Разрешение	Обозначение	06-22-ОДСК-1а-АР2.1.1
8-25	Наименование объекта строительства	Комплекс из 2-х многоквартирных домов, расположенных по адресу г. Орел, д-р Молодежи, участок 2а. 1-й этап строительства - многоквартирный дом корпус 2 (поз.1)

РАБОЧАЯ ДОКУМЕНТАЦИЯ Архитектурные решения.

Кладочные планы секции в осях 1-2.
Часть 1 Кладочные планы 1-го-3-го
этажей

06-22-ОДСК-1а-АР.2.1.1

Фрагмент сечения по окну (офис)

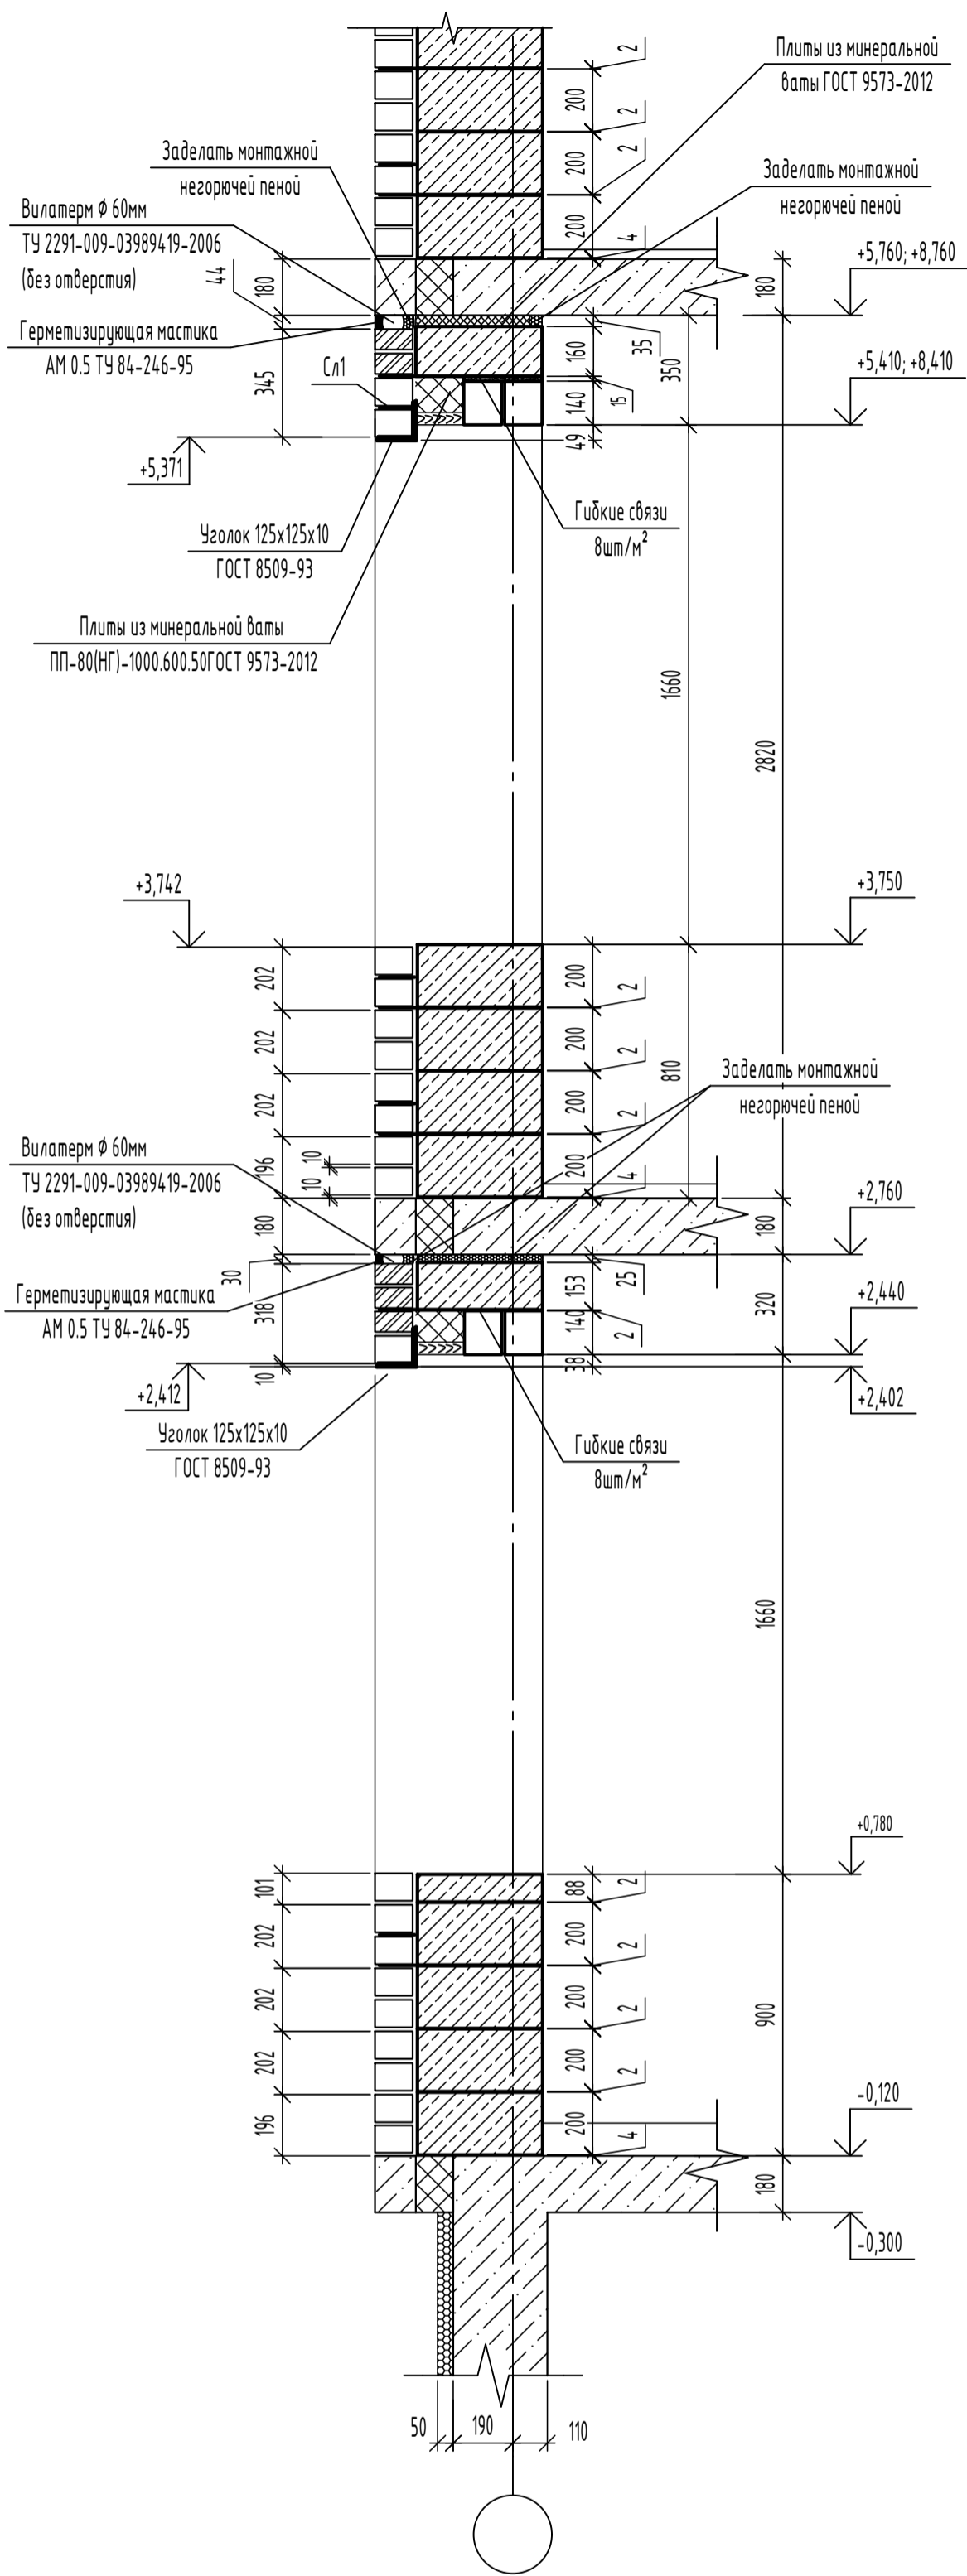
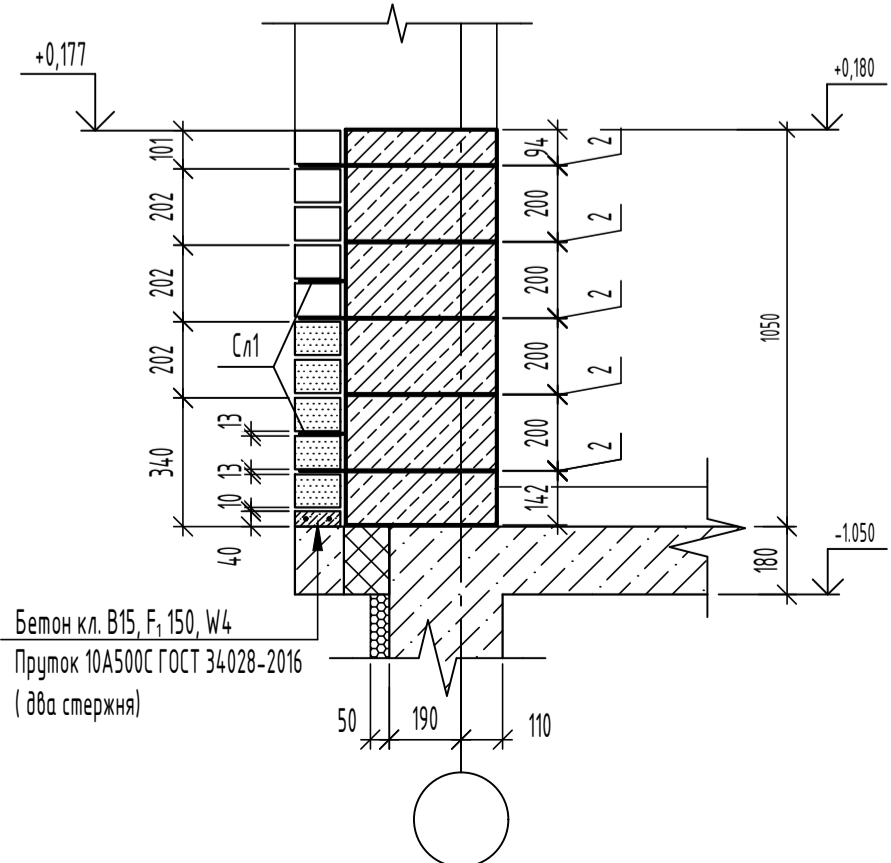
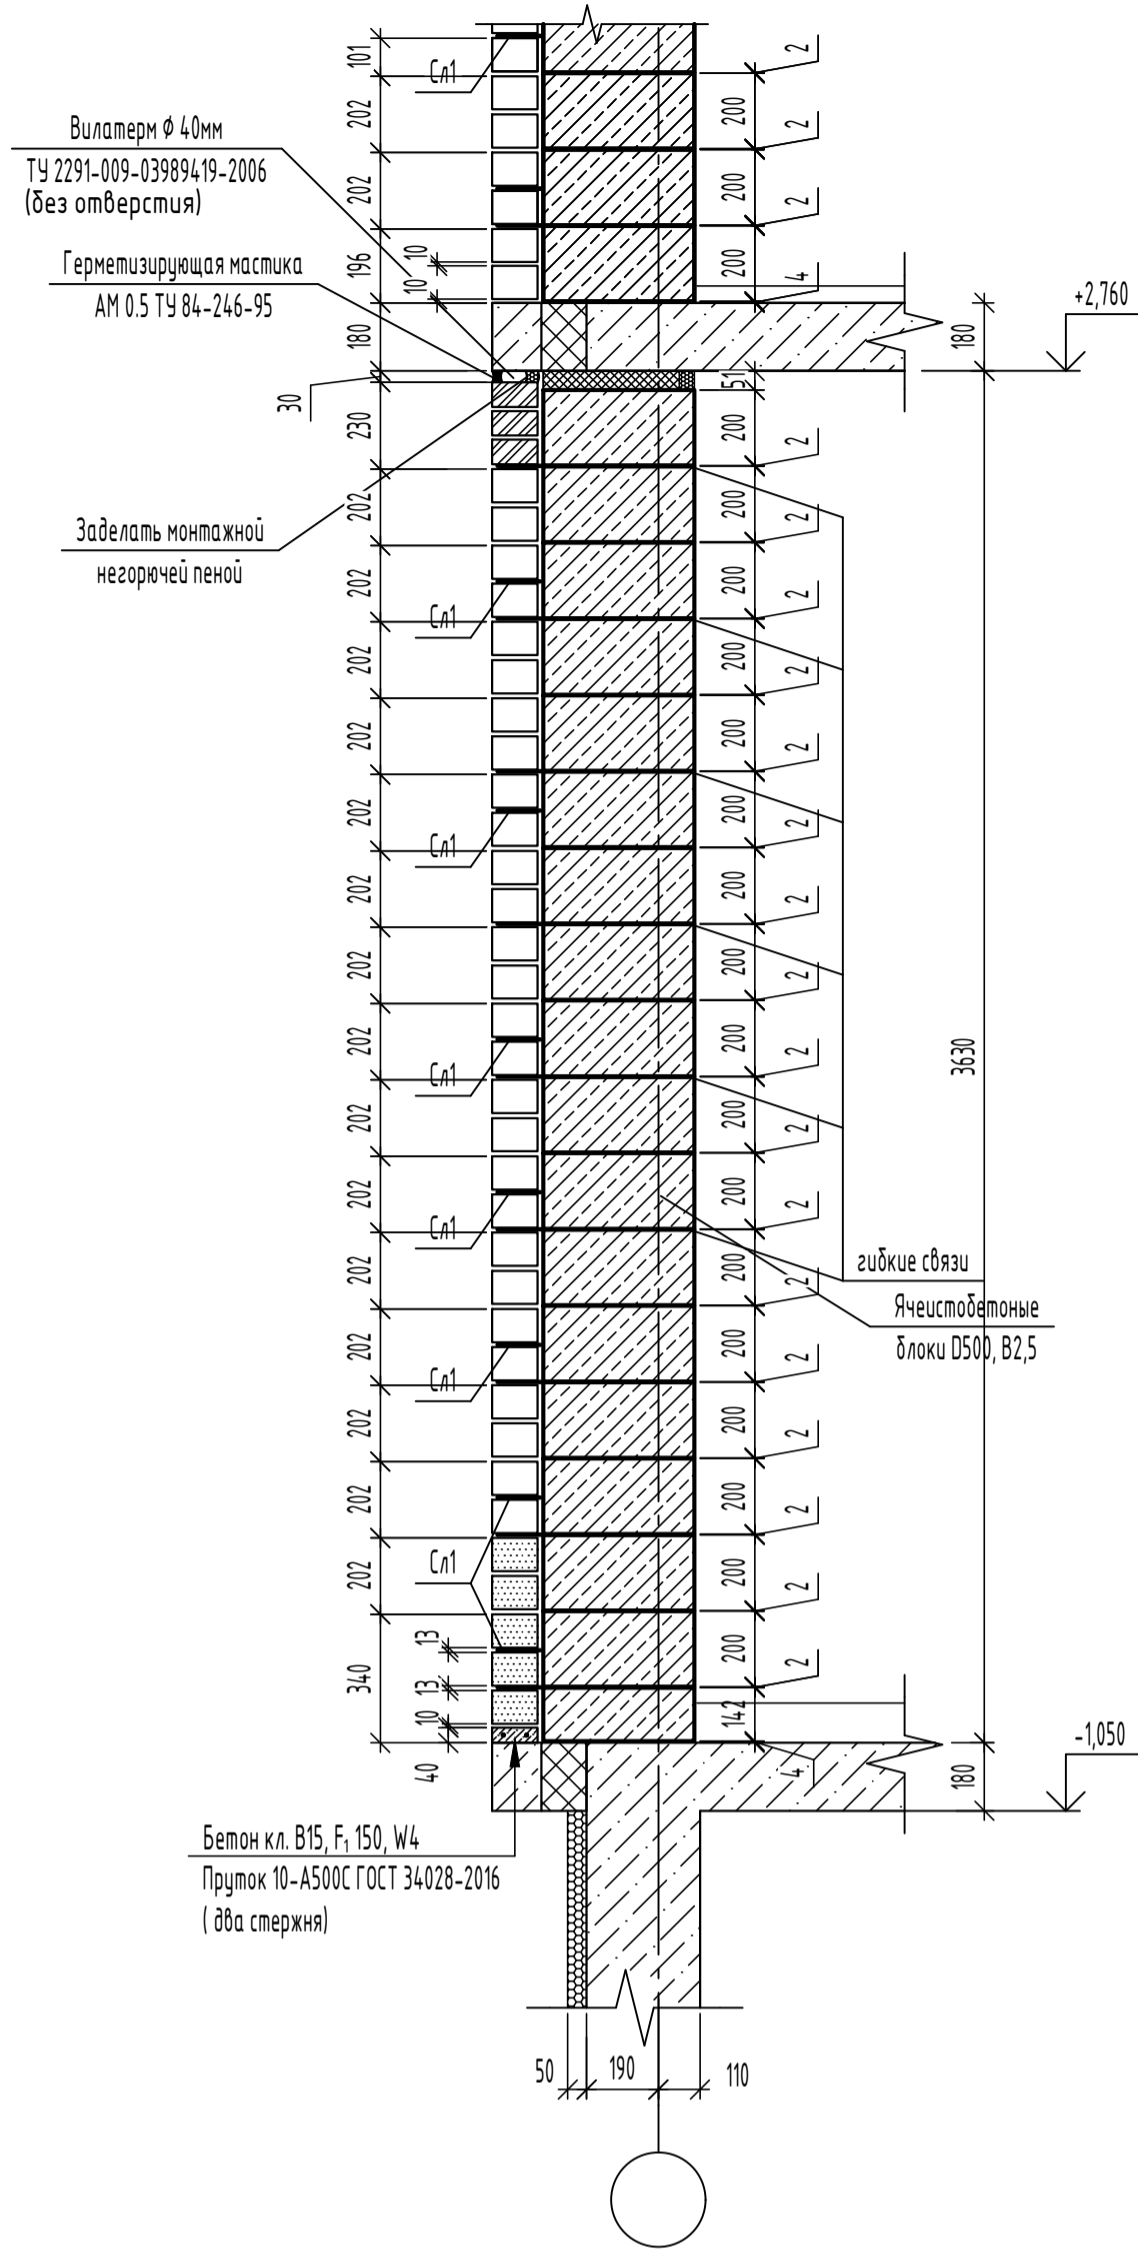
12	Откорректирован фрагмент сечения по окну (офис), условные обозначения.						Внесены изменения	
	13	Откорректированы узлы.						Внесены изменения	
Согласовано:		И.контр.		ООО "ОДСК-Инжиниринг"			Лист	Листов	
Изм. внес		Алешина					1		
Составил		Алешина							
ГИП		Ильина							
Утв.

План перемычек 1 этажа

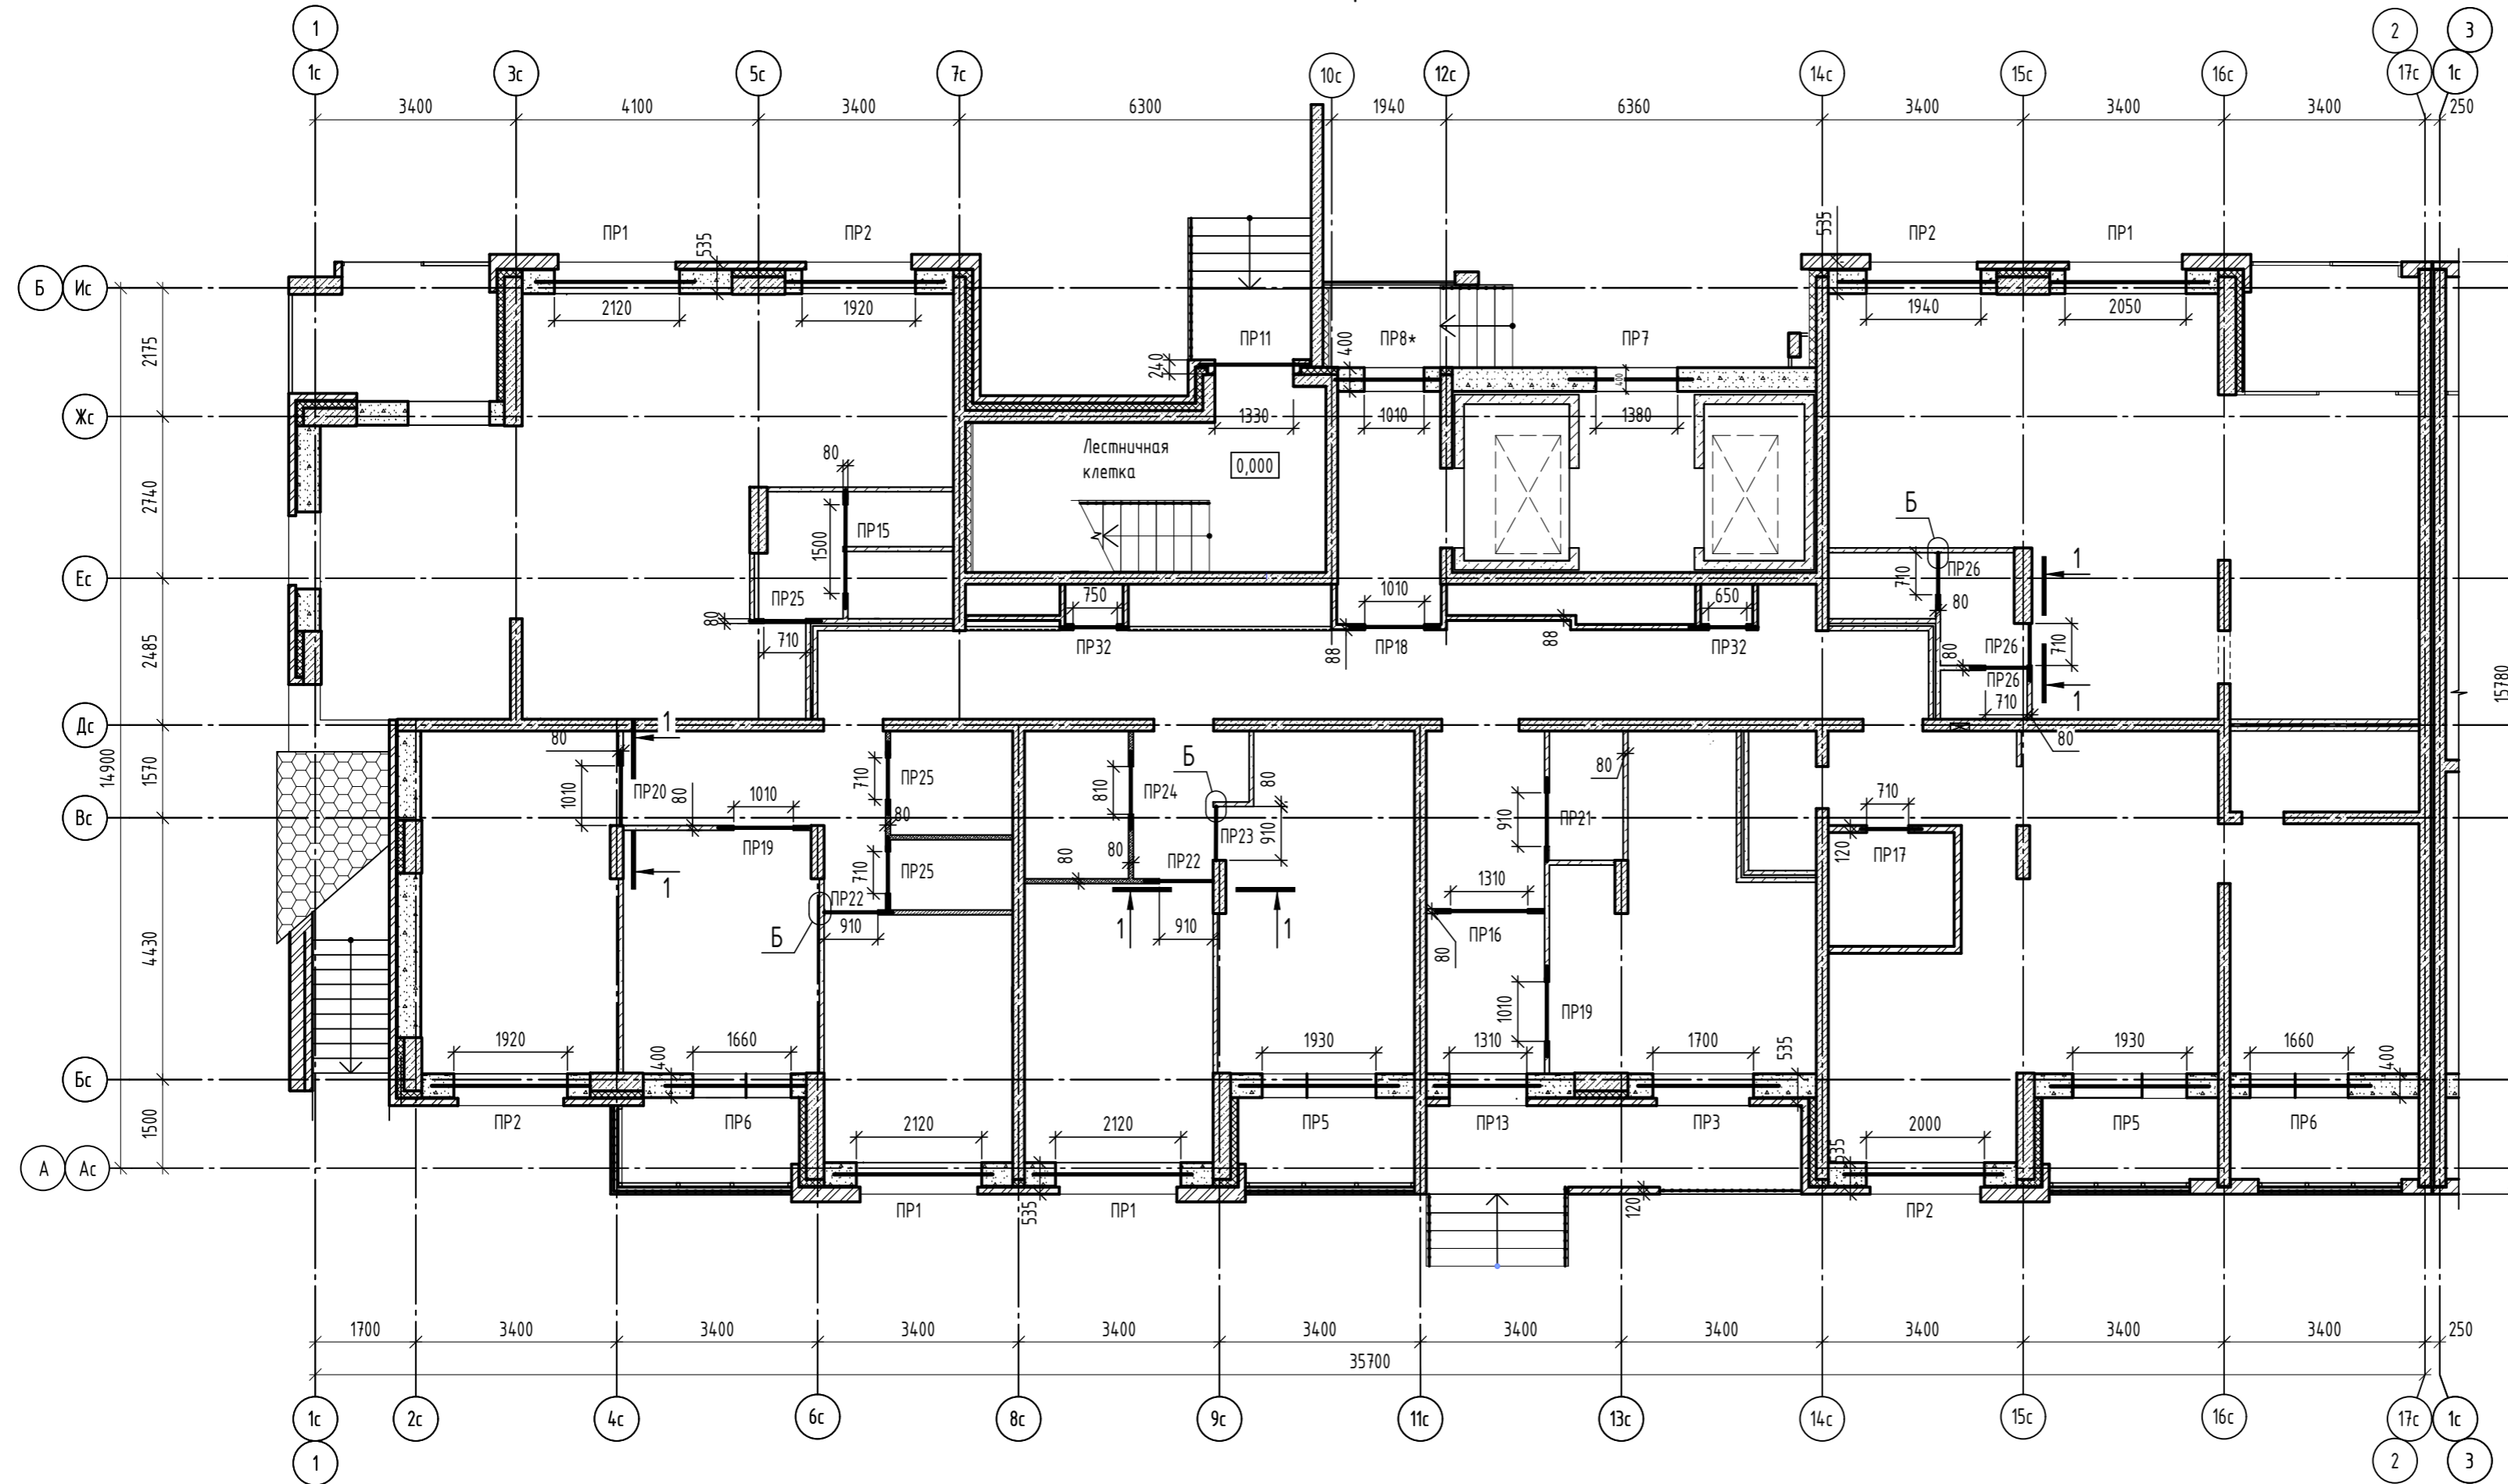
11...16, 19...22	Откорректированы сечения по слоистой кладке, ведомость перемычек, изменено армирование стен, схемы ограждения лоджий						
	17,18	Планы перемычек						
		Прилагаемые документы						
	стр.							
	1	Откорректированы Сетки Слу1, Слу2						
	2	Добавлен Анкер А2						
	4	Исключен Анкер А4						
6,7	Разработаны Сетки См1, См2							
Изм. внес	Алешина	ООО "ОДСК-Инжиниринг"			Лист	Листов		
Составил	Алешина							
ГИП	Ильина							
Утв.								
						1
